## DOMANDE FREQUENTI O DI INTERESSE GENERALE

**Appalto Specifico n. 3171759 - Fornitura e posa in opera di arredi per aule e sala studio - immobile ex ENALC Hotel in via Bernardino da Monticastro, sede del nuovo Polo Universitario di Ostia**

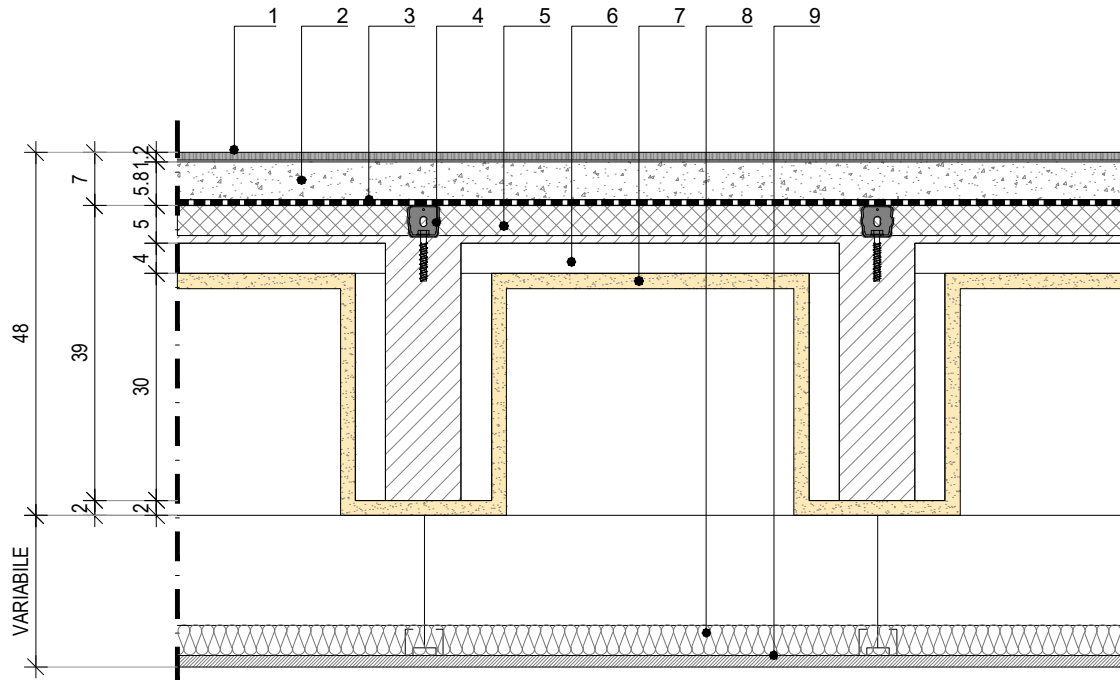
**A.3.4 Per quanto riguarda le 507 sedute in linea con piano di scrittura:**

**esiste uno schema stratigrafico del pavimento?**

A.3.4. - Si allega particolare costruttivo del solaio. Le Aule sono in piano. Le sedute in linea con piano scrittura e saranno allineate come da elaborati grafici allegati al Capitolato Tecnico.

1. Pavimento (per il tipo di finitura si vedano piante delle finiture) sp. totale 12 mm
2. Massetto di posa alleggerito tipo LECAMIX FACILE o equivalente sp. 5 cm
3. Materassino acustico anticalpestio tipo ISOLMANT UNDERSPECIAL o equivalente sp. 8 mm
4. Connettore meccanico
5. Massetto strutturale tipo LECA 1600 o equivalente sp. 4 cm, realizzato su 1 cm di massetto esistente
6. Solaio esistente in laterocemento h. 34 cm
7. Protezione del solaio REI 60 realizzato con intonaco antincendio leggero, a base vermiculite e gesso tipo PROMASPRAY®-P300 o equivalente, in classe A1, applicato a spruzzo, sp. 20 mm
8. Isolamento in lana di vetro, sp 4 cm
9. Controsoffitto (per il tipo di finitura si vedano piante delle finiture)
